Dotyczy: odpowiedzi na pytania do SIWZ w postępowaniu o udzielenie zamówienia publicznego prowadzonego w trybie przetargu nieograniczonego pod nazwą : Wymiana stolarki okiennej i drzwiowej w budynku Sali gimnastycznej w Zespole Szkół Publicznych w Międzyborowie przy ul. Staszica 5.

W związku z powyższym Zamawiający udziela odpowiedzi na zadane pytania oraz na podstawie art. 38 ust. 4 ustawy Prawo zamówień publicznych dokonuje modyfikacji SIWZ.

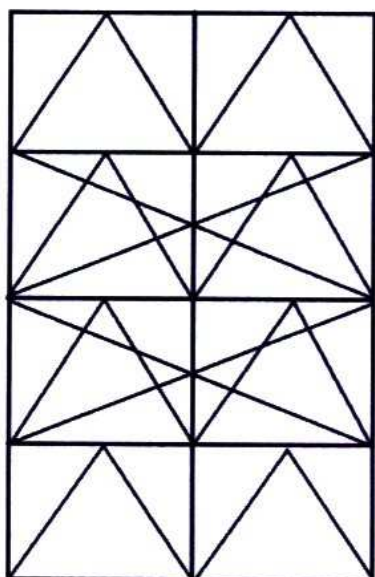
Wg podanego schematu okien, kwatery górne, przeznaczone do uchylania za pomocą siłowników elektrycznych mają wymiary: szer. ok. 1325, wys. ok. 1547. Skrzydła w oknach PCV muszą być ryglowane okuciem obwiedniowym minimum co 80 cm na obwodzie. Przedstawione rozwiązanie z siłownikiem nie gwarantuje więc wymaganej szczelności skrzydeł. Również zmniejszenie wysokości górnych skrzydeł poprzez przesunięcie poprzeczki do góry spowoduje ponadnormatywne zwiększenie i tak wysokich skrzydeł środkowych i dolnych. Z tego powodu proponujemy modyfikację treści SIWZ poprzez zmianę konstrukcji okna na okno o podziale: w pionie – dwie kwatery, w poziomie – 4 kwatery. Rozwiązanie takie spełni wymogi dotyczące szczelności jak również dopuszczalnych gabarytów skrzydeł, dając możliwość zastosowania siłownika elektrycznego. Poniżej proponowany schemat podziału.:

Zapis **Opis przedmiotu zamówienia Części III ust. 2 lit. b** otrzymuje brzmienie:

Okna - stolarka okienna z PCV dwuszybowa, kolor biały, szkło 02 bezpieczne $U= 1.2$. Listwy i uszczelki standardowe. Okno o gabarytach 2.65 m x 4.64, 8 kwaterowe. Kwatery górne uchylne mechanicznie (2 szt.), kwatery środkowe rozwierane całkowicie i uchylne (4 szt.), dolne kwatery wyłącznie uchylne (2 szt.) – szt. 8 o powierzchni całkowitej 98,37 m².
